**AVIS RELATIF À LA PROTECTION
CONTRE LES EVENTUELS EFFETS NOCIFS ET NUISANCES
PROVOQUÉS PAR LES RAYONNEMENTS NON IONISANTS
GÉNÉRÉS PAR DES ANTENNES ÉMETTRICES STATIONNAIRES**

Commune : LOBBES - Exploitant : PROXIMUS

Référence exploitant : 71ANS_00

Rapport n° 2301 / 2023

Figure 1 : Vue en plan des lieux de séjour et des points de contrôle

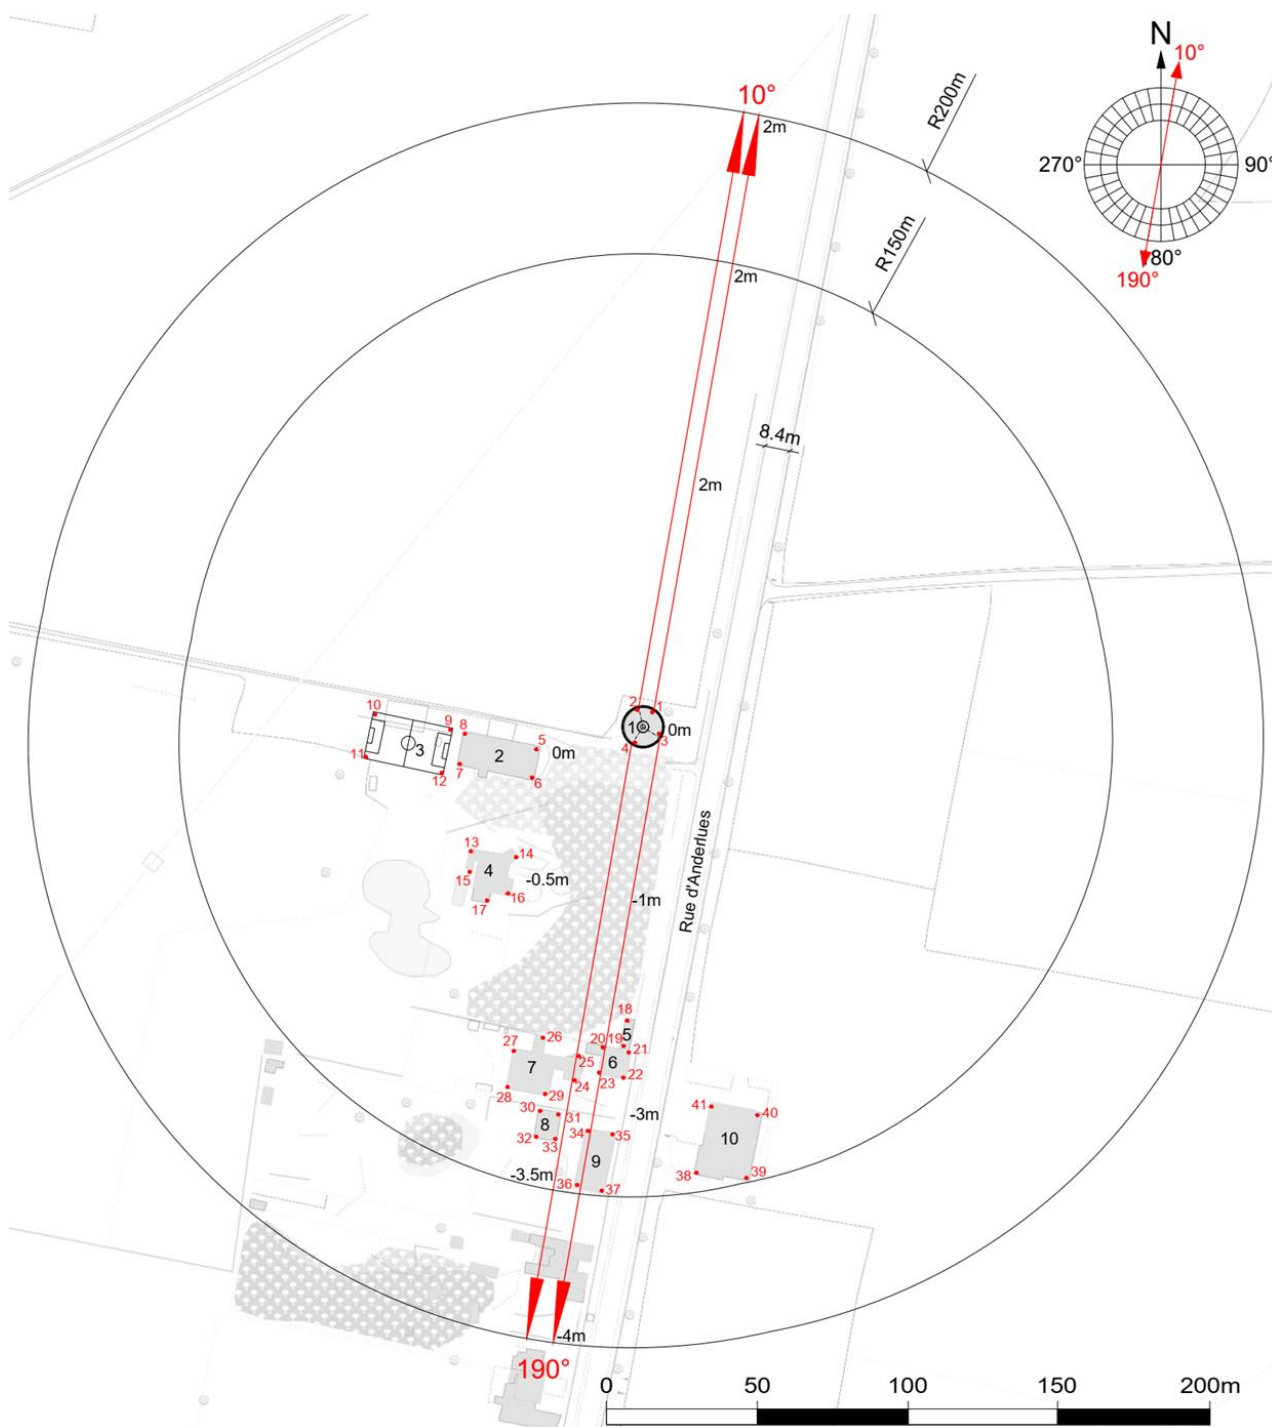
Les fréquences d'émission, la puissance rayonnée par chacune des antennes et leur gain permettent de déterminer le rayon de la zone à analyser. Tout dépassement de la limite par installation est exclu en dehors de cette zone. Le tableau 2 reprend les 35 LS² pour lesquels l'indice d'exposition est le plus élevé. Les différentes colonnes indiquent :

- le numéro du point de contrôle repris sur un des plans de la figure 1;
- le numéro du LS dans lequel se trouve le point de contrôle de la 1^{ère} colonne ;
- l'atténuation d'obstacle prise en compte pour le calcul de l'indice d'exposition dans le LS ;
- le résultat du calcul de l'indice d'exposition.

En ce qui concerne les antennes de l'installation mentionnées dans le tableau 1, la distance maximale à laquelle la limite pourrait être atteinte, à l'extérieur, est égale à 92,4 m. S'il n'y a pas de LS à une distance inférieure, les antennes respectent forcément la limite d'immission.

Dans le cas des LS situés à l'intérieur des bâtiments, une atténuation d'obstacle est prise en compte et il en résulte que la distance maximale à laquelle la limite pourrait être atteinte se réduit à 65,4 m.

Figure 2 : Vue en plan des installations d'antennes dans un rayon de 300 mètres autour de l'installation faisant l'objet de la demande d'avis

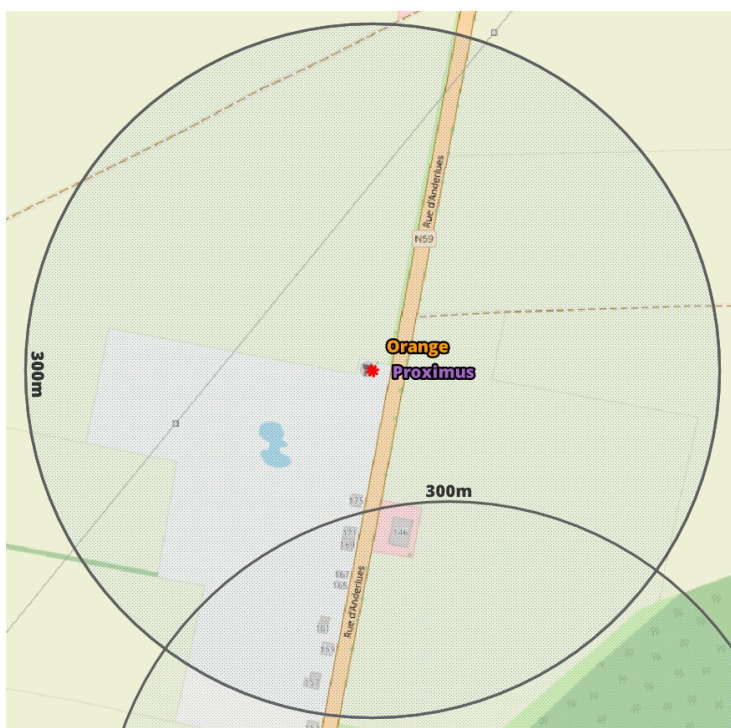
Le plan en projection verticale de la figure 2 indique la localisation des antennes actives éventuelles visées par le décret et situées dans un rayon de 300 mètres autour de l'installation référencée dans le paragraphe 2. Les données de localisation de ces antennes et les avis correspondant sont accessibles via le cadastre en ligne des antennes émettrices stationnaires⁶.

Compte tenu du nombre d'installations localisées dans la figure 2, il apparaît que l'intensité du rayonnement électromagnétique généré, dans les lieux de séjour situés à proximité de l'installation référencée dans le paragraphe 2, par l'ensemble des antennes émettrices stationnaires de l'ensemble des exploitants du même site d'antennes émettrices stationnaires respecte la limite fixée à l'article 4, § 2 du décret.
